「東三河都市計画ごみ処理場（一般廃棄物処理施設）豊橋田原ごみ処理施設整備事業に係る環境影響評価準備書」についての公述内容（提出資料）

表8-2-26 類似施設の低周波音調査結果 (L_{max})

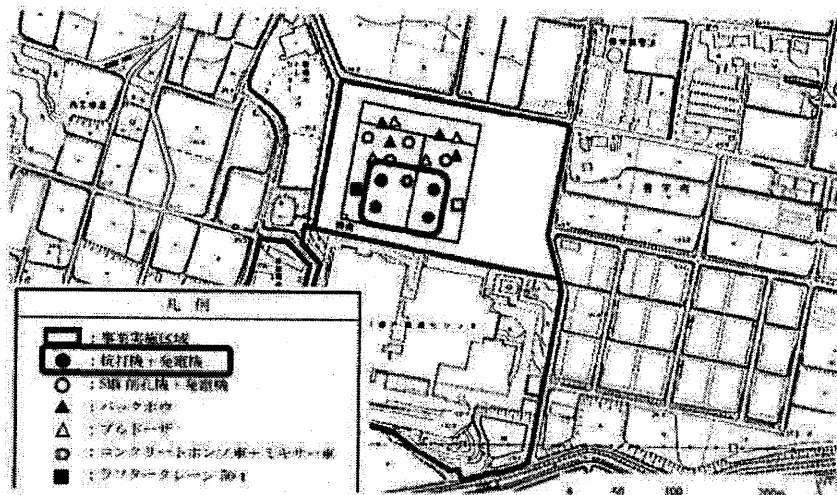
表8-2-26 類似施設の低周波音調査結果 (L_{max}) p418 には、1/3 オクターブバンド音圧レベルが記載されているため、参照値と比較すると、まず評価を行なっている「心身に係る苦情に関する参照値」では、地点Eの25Hz~80Hzまでが心身に係る苦情に関する参照値以上であるので苦情の可能性が考えられる。また、地点Fでも31.5Hz~80Hzまでが心身に係る苦情に関する参照値以上であるので苦情の可能性が考えられる。

次に評価を行っていない「物的苦情に関する参照値」では、地点Eで5Hz、6.3Hz、8Hz、10Hzが物的苦情に関する参照値以上であるので苦情の可能性が考えられる。地点Fでは5Hz、6.3Hzが物的苦情に関する参照値以上であるので苦情の可能性が考えられる。こうした点を十分考慮して再評価を行い、必要な環境保全措置を検討すべきである。

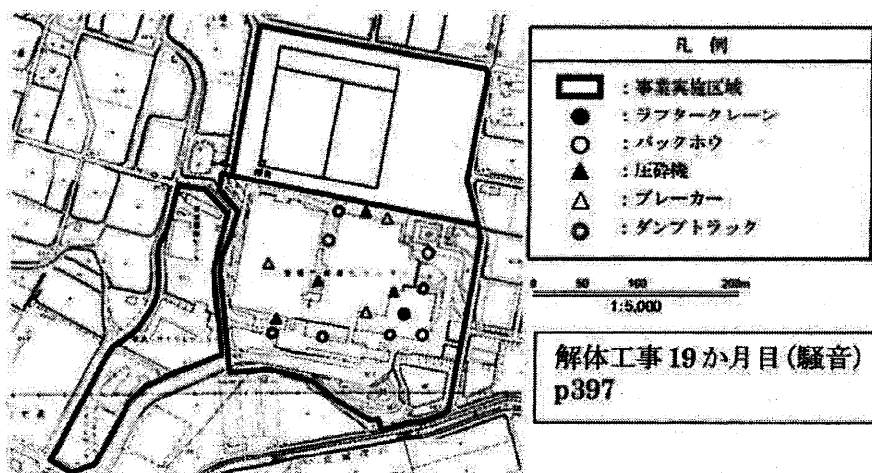
騒音 (建設機械の稼働等) で解体工事 19 か月目の最大値は 78dB、地点 C で 76dB となっているが

p398、これはブレーカー 84dB の影響が多い。しかし西側の△位置は建屋中央に近い。逆に、解体工事 16 か月目 (振動) p440 では、ブレーカーの△は壁面上に存在しており、こちらの方が敷地境界への影響は大きいはずであり、騒音パワーレベル合成値が最大の 19 か月目より、大発生源が敷地に近くなる 16 か月目などで検討すべきである。
